**Amendment 005
MODIFICATION N° 005**

Answer questions from industry/ répondre aux questions de l'industrie :

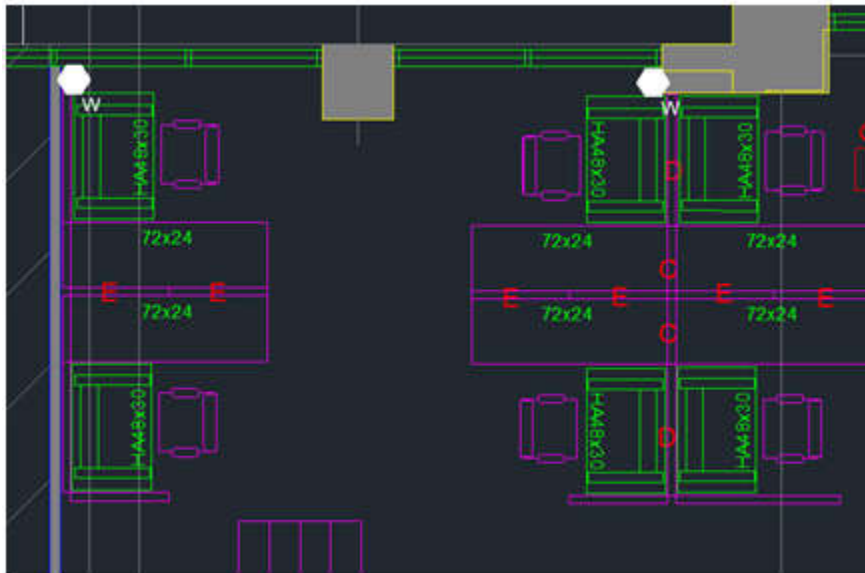
Q1. Workstations CAT-1A - Is there an electrical plan? We don't see that in the CAD Drawing.

Q2. Workstations CAT-1A - Could you please clarify whether it is basefeed or ceiling feed required and how many receptacles are required for each workstation?

A1. I don't have the official CAD version of the electrical plan. This drawing shows where the electrical feed will be coming from.

A2. It is basefeed. Each workstation should have 2 duplex receptacles.
